**CCR-VIA -- COMITATO DI COORDINAMENTO REGIONALE PER LA
VALUTAZIONE D'IMPATTO AMBIENTALE**

Giudizio n° 3110 del 21/11/2019

Oggetto Cava in località Marane del Comune di Sulmona (AQ)

Tipo procedimento VERIFICA DI ASSOGGETTABILITA' AMBIENTALE ai sensi dell'art. 20 del D.Lgs. N° 152/2006 e ss.mm.ii.

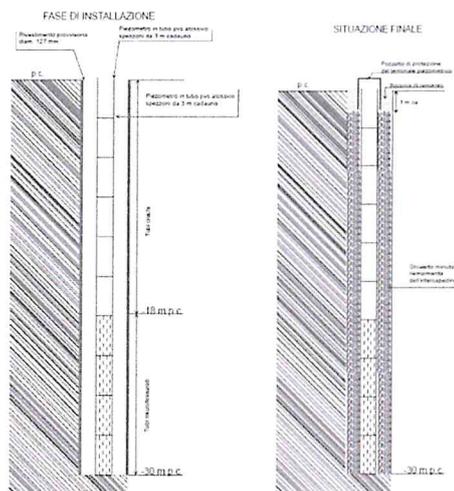
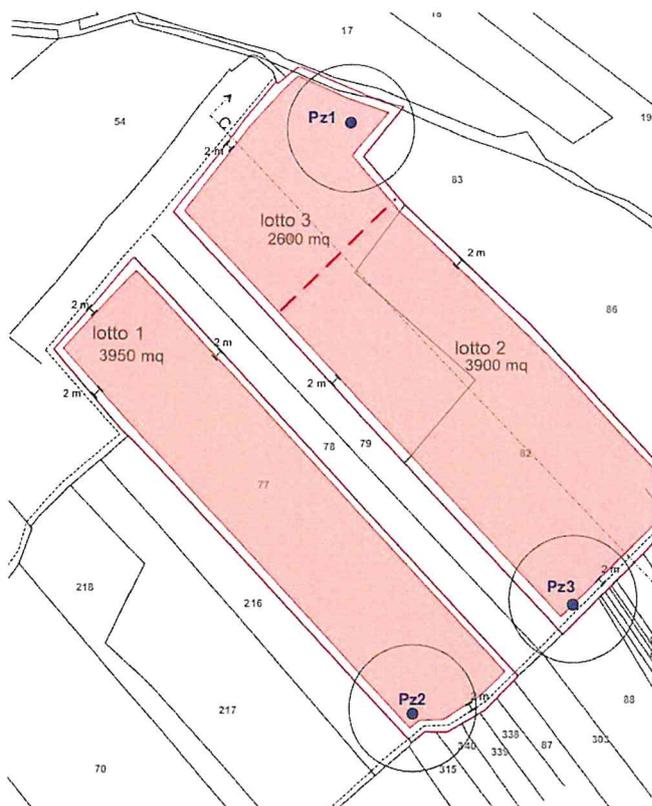
1. Realizzazione di almeno n. 3 piezometri fino al primo livello impermeabile per accertare la presenza della falda; in caso di presenza, ricostruzione della superficie piezometrica ed individuazione delle modalità di circolazione idrica sotterranea; esecuzioni di analisi chimiche ante operam delle eventuali acque di falda secondo le indicazioni riportate nella parte IV titolo V del D. Lgs. 152/06 per accertare

Nella relazione “Piezometri di controllo”, alla quale si rimanda per ulteriori approfondimenti, si comunica che la ditta ha provveduto alla realizzazione di 3 piezometri presso il sito di progetto posizionati in modo da costituire i vertici di un triangolo e nella fascia di rispetto ciglioscavo-confine in modo da poter essere conservati nel tempo per controlli successivi.

I tre piezometri hanno verificato che fino alla profondità di indagine localmente non sono presenti livelli impermeabili idonei a sostenere acquiferi ancorché sospesi e di valenza puntuale.

La coltivazione di cava prevede l'approfondimento fino a – 12 m dal p.c., i tre punti di osservazione permanenti consentono di verificare il sottosuolo fino a 30 m (2,5 volte il piano di fondo cava). Il franco minimo prescritto sotto il piano di fondo scavo è di 2. Il tecnico conclude asserendo che sussistono le condizioni affinché, nel tempo, non si raggiunga il livello di attenzione per qualunque eventuale falda più profonda attualmente non intercettata.

- 2) in fase di esercizio dovrà essere verificata sistematicamente la presenza delle acque di falda nei piezometri e nel caso di rinvenimento delle acque dovrà essere effettuato un monitoraggio quali - quantitativo; i dati del monitoraggio dovranno essere inviati al Servizio Valutazioni Ambientali per la pubblicazione sulla pagina, "monitoraggi" e nella scheda di progetto dello S.R.A.;

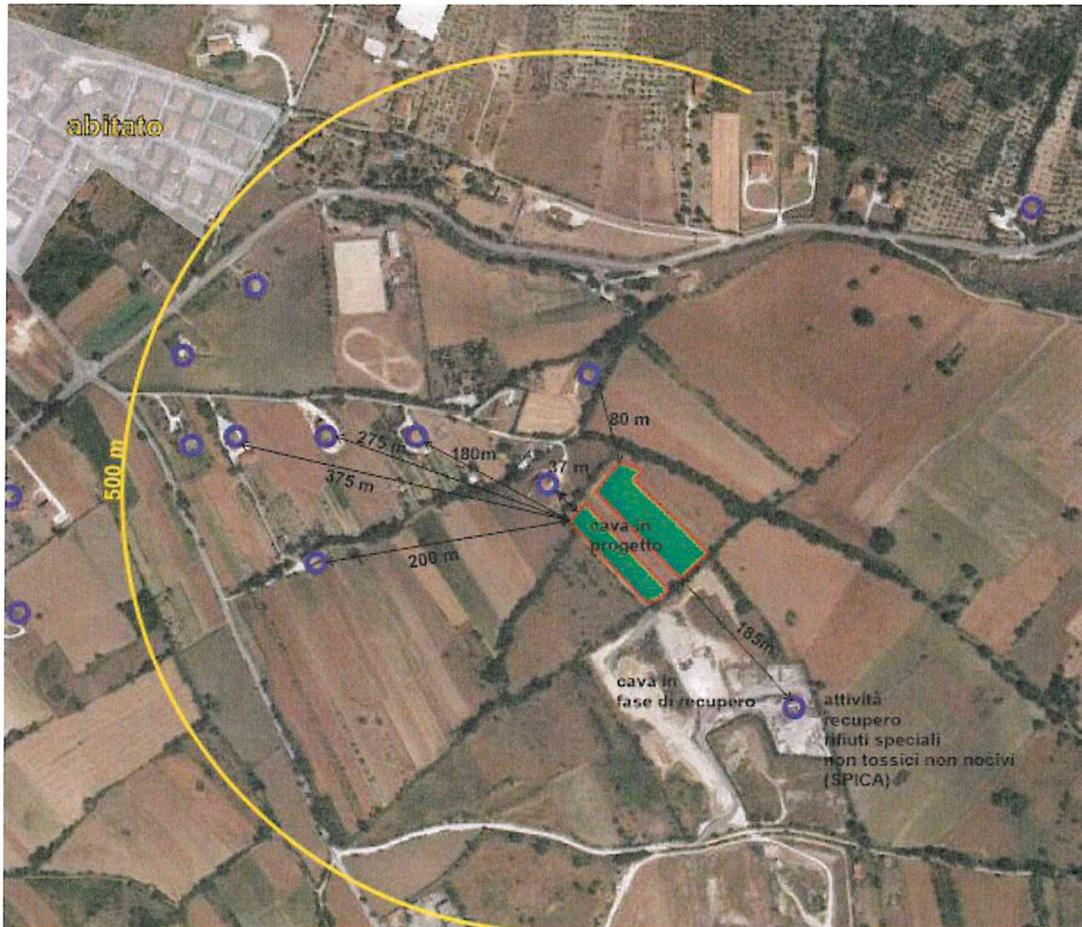
2. stante la non piena coerenza tra la valutazione di impatto sulla qualità dell'aria e lo strumento indicato come riferimento, è necessaria la predisposizione di una nuova valutazione;

Per il calcolo delle Emissioni diffuse il tecnico ha preso a riferimento le linee guida APAT nelle quali "I modelli e le tecniche di stima delle emissioni così come da linee guida APAT si riferiscono sia al PM10 che alle PTS (polveri totali sospese) e al PM2,5. Per queste ultime però non sono state sviluppate valutazioni e non esistono soglie emissive"

- Scavo/Carico/scarico materiali di cava: 0,7 g/h
- Movimentazione sul piazzale del materiale: 5,7 g/h-
- Erosione del vento dai cumuli: 1,1 g/h-
- Transito dei mezzi sui piazzali e sulla viabilità non pavimentata: 50,4 g/h

Per un totale di 57,9 g/h.

Il tecnico conclude che “la stima delle emissioni calcolata secondo le linee guida della Regione Toscana e confrontate con la tabella di riferimento specifica per giorni lavorativi annui tra 200 e 250 come nel nostro caso e con un recettore entro i 50 m individua un valore di soglia pari a 79 g/h. Poiché il nostro calcolo indica una emissione calcolata di 57,9 g/h l'emissione è coerente con “nessuna azione”.”

- 3) divieto di effettuazione delle lavorazioni nel caso di venti forti;
- 4) obbligo di lavaggio delle ruote dei mezzi in uscita dal sito;
- 5) bagnatura delle aree di impianto con erogazioni di 0,4 l/mq con frequenze di trattamento che garantiscano l'efficienza di abbattimento del 90%;
